Modulo per la presentazione delle osservazioni per i piani/programmi/progetti sottoposti a procedimenti di valutazione ambientale di competenza statale

ID: Codice procedura (ID_VIP/ID_MATM):10844

Impianto per la produzione di energia elettrica da fonte eolica, costituito da 6 aerogeneratori della potenza complessiva di 37,2 MW, un sistema di accumulo da 25 MW e relative opere connesse in località "Rempillo" nel comune di Pitigliano (GR).

Immagine n. 4 Situazione di saturazione da impianti FER nella provincia di Viterbo. Non sono riportati gli impianti fotovoltaici e agrivoltaici che hanno inciso per buona parte nel cumulo di impianti FER per superare già nel 2023 gli obiettivi del PNIEC assegnati alla Regione Lazio per il 20230.

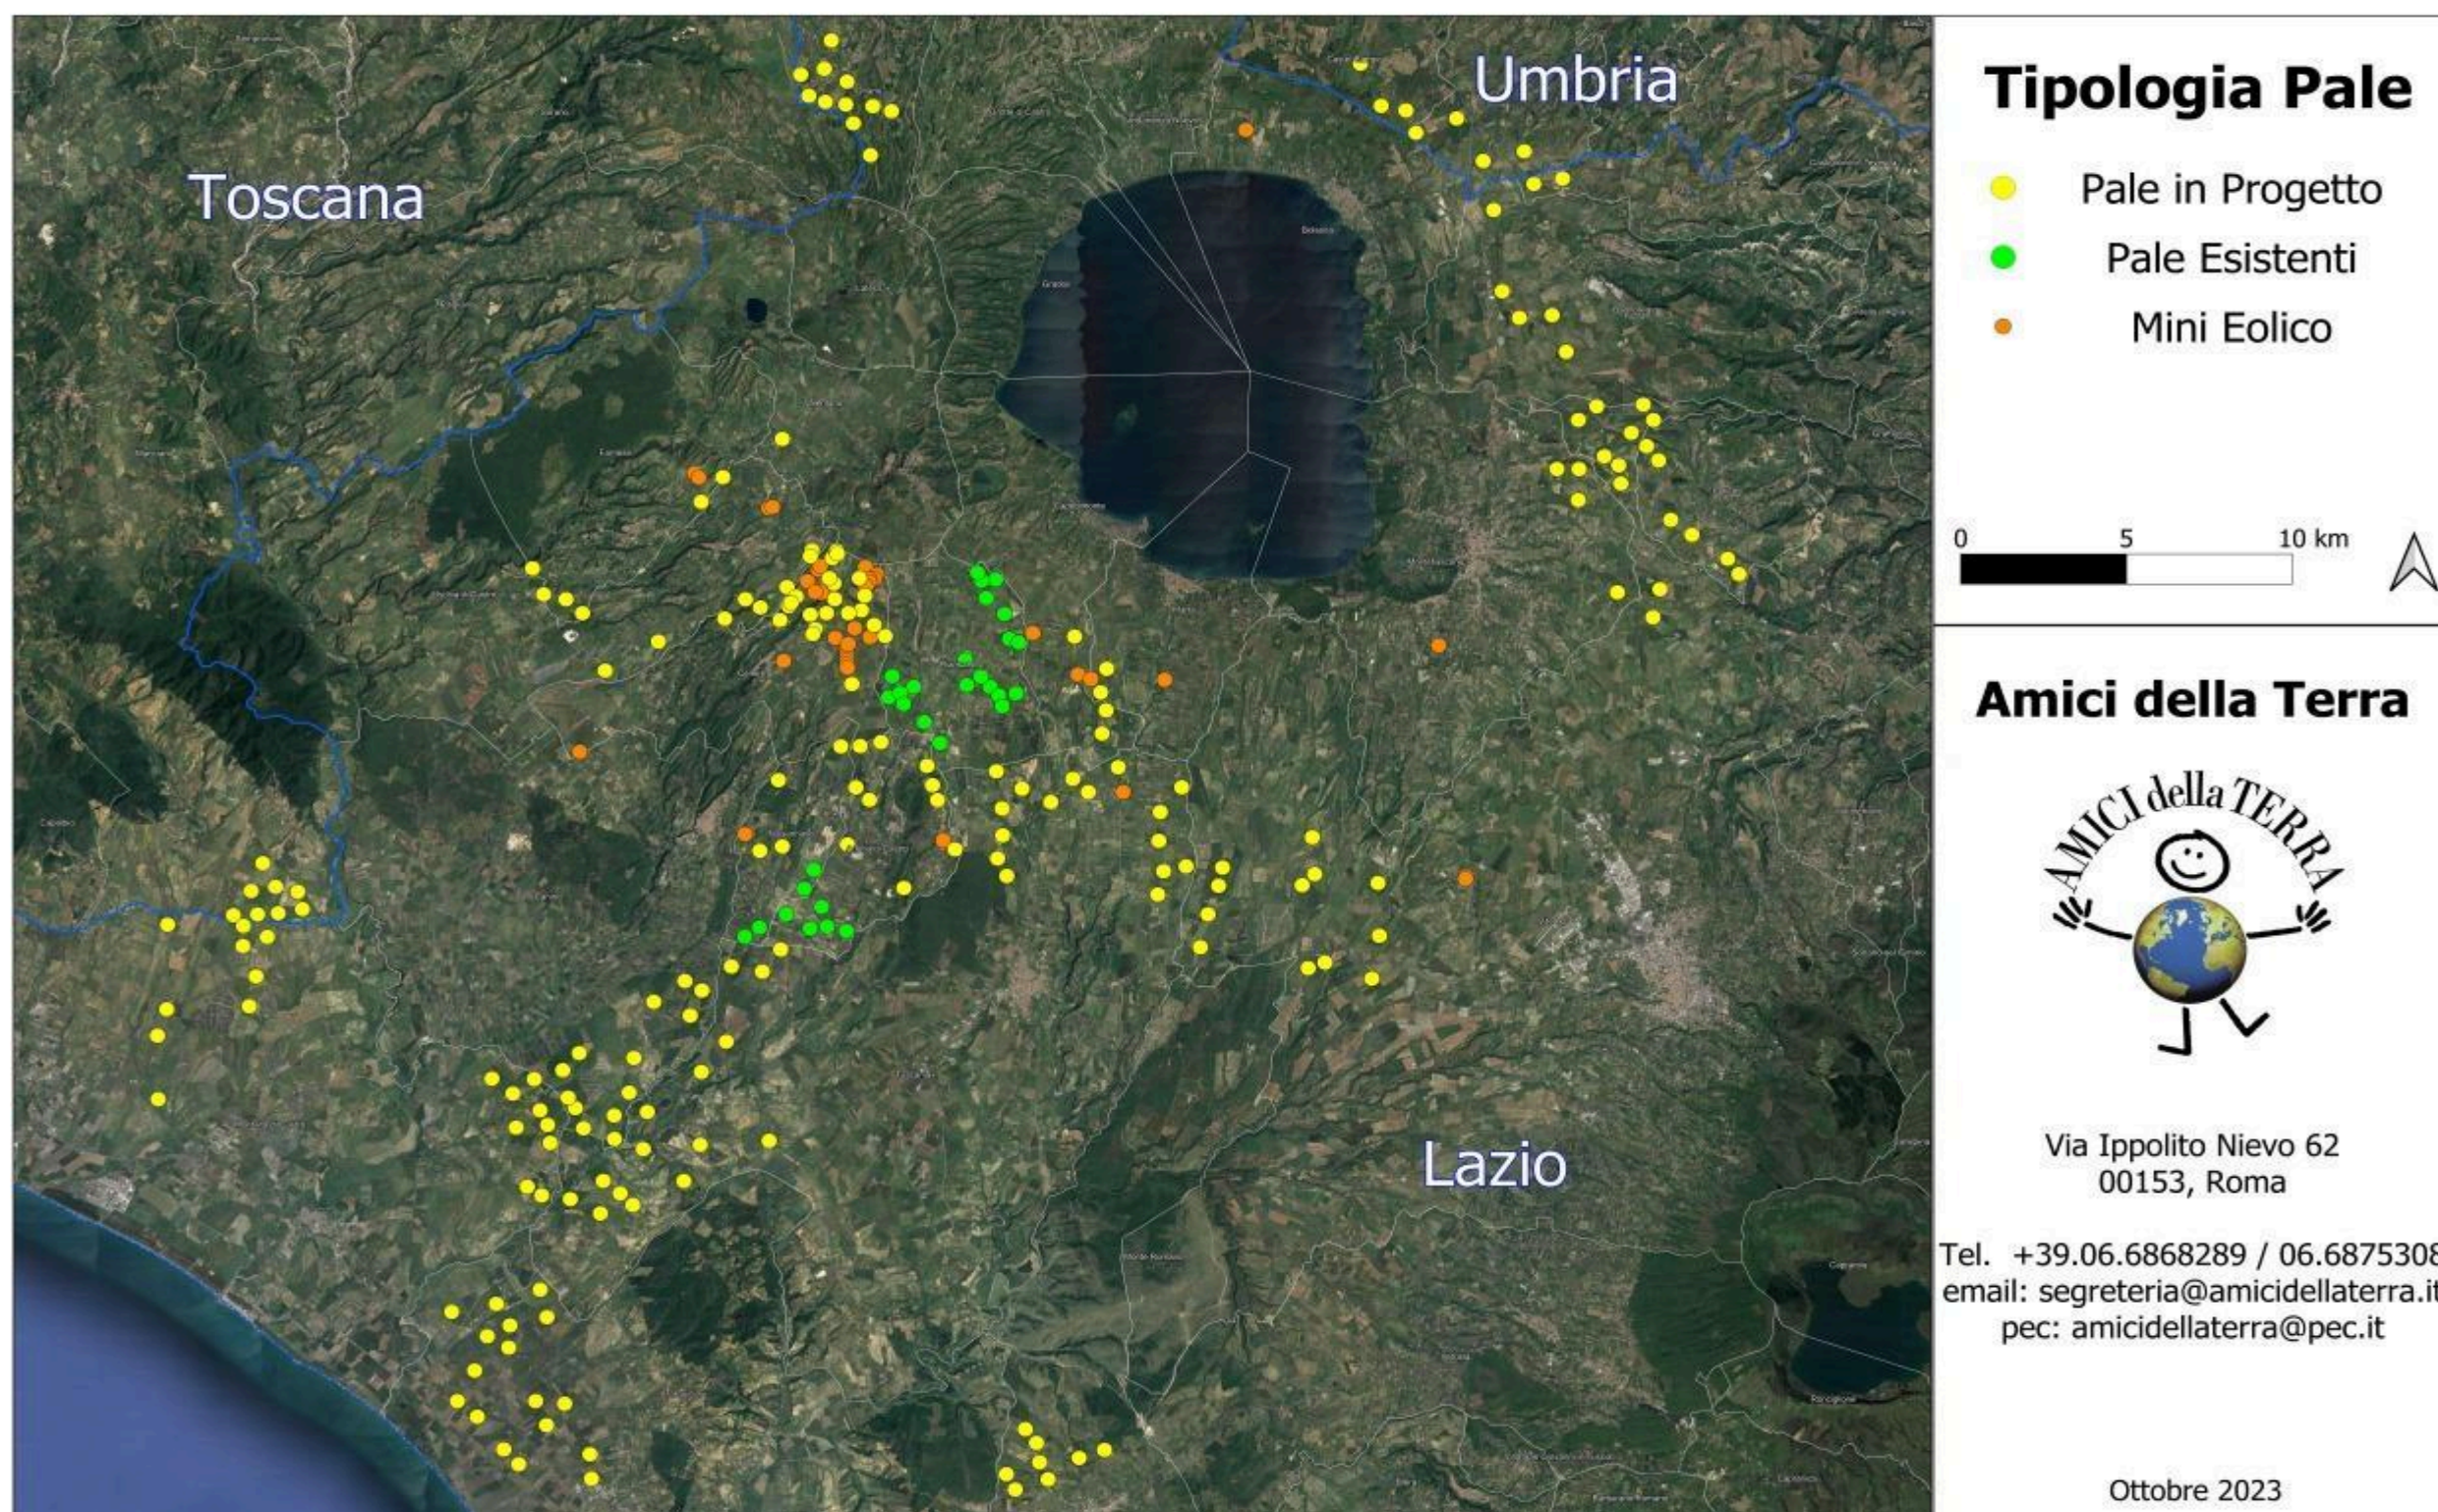
Quindi anche la Regione come Ente deputato dalla normativa nazionale a legiferare sulle aree idonee e non idonee si è espressa riguardo al fatto che abbia assolto ai doveri e alle quote stabilite dal PNIEC e in ambito regionale la provincia di Viterbo è stata quella con il più alto tasso di impianti FER tra tutte e quindi ormai satura ed il cumulo degli impianti FER installati, autorizzati e in progetto rappresenta una elevata criticità per la sostenibilità ambientale di ulteriori eventuali iniziative, L'impianto eolico “ Rempillo” pur essendo “esterno al confine provinciale e regionale ma nelle sue immediate vicinanze (a soli 100 metri i primi due aerogeneratori) oltre ad impattare sul territorio e sulle economie di tre Comuni del Lazio (Farnese, Valentano e Latera) si trova nelle fasce di rispetto dei Beni di notevole interesse pubblico come si è evidenziate nelle Osservazioni nn. 1 e 2 e crea anche degli impatti negativi anche sui beni naturalistici come verrà dettagliato nell'Osservazione n. 4. Inoltre andrebbe a sommarsi al già enorme cumulo di impianti eolici e fotovoltaici e geotermici che già creano una elevata criticità ambientale nella provincia di Viterbo e interferiscono anche con il

territorio toscano come si può vedere dalle immagini nn. 4 e 5 dell'Allegato n. 1.
